BOHRER

KC1882CK--A

KC9682CK, KC1282CK, KC1882CK.

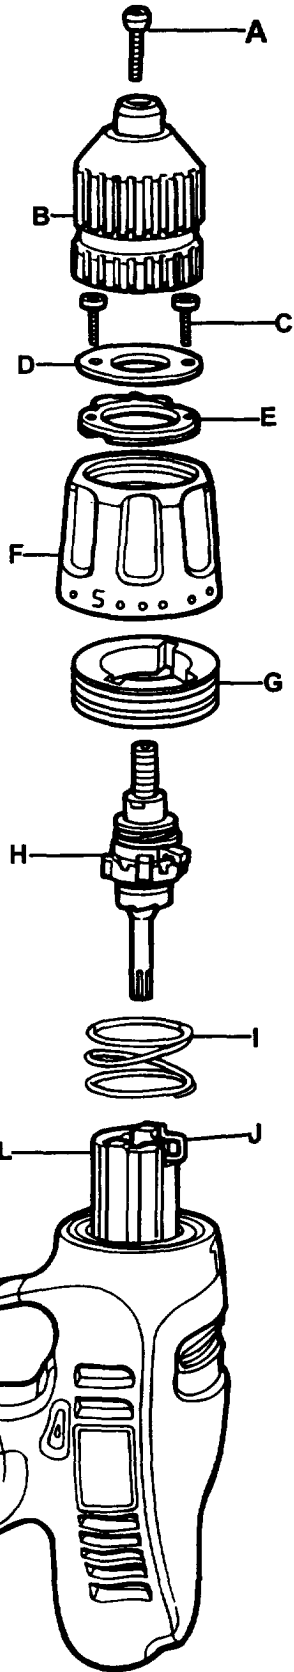
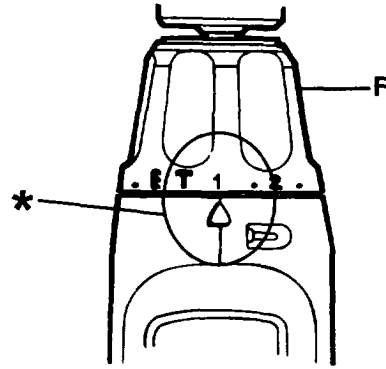
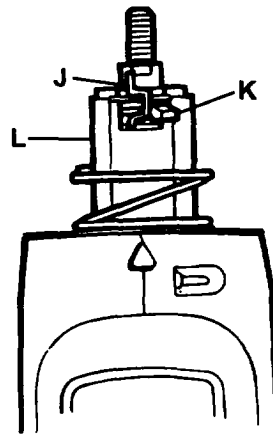
Ersetzen der Spannungsfeder der Kupplung. Einheiten vor Datumscode 98-01.

Ab Datumscode 98-01 wurde eine neue Spannungsfeder eingeführt, um die Leistung des Kupplungsmechanismus zu verbessern. Wenn nötig, ist es möglich, die Feder bei vor dem oben erwähnten Datumscode hergestellten Einheiten zu ersetzen; dabei wird Teil 18 der entsprechenden Wartungszeichnung und Teileliste verwendet. Das vollständige Reparaturverfahren finden Sie im Servicebulletin KC9682_b.
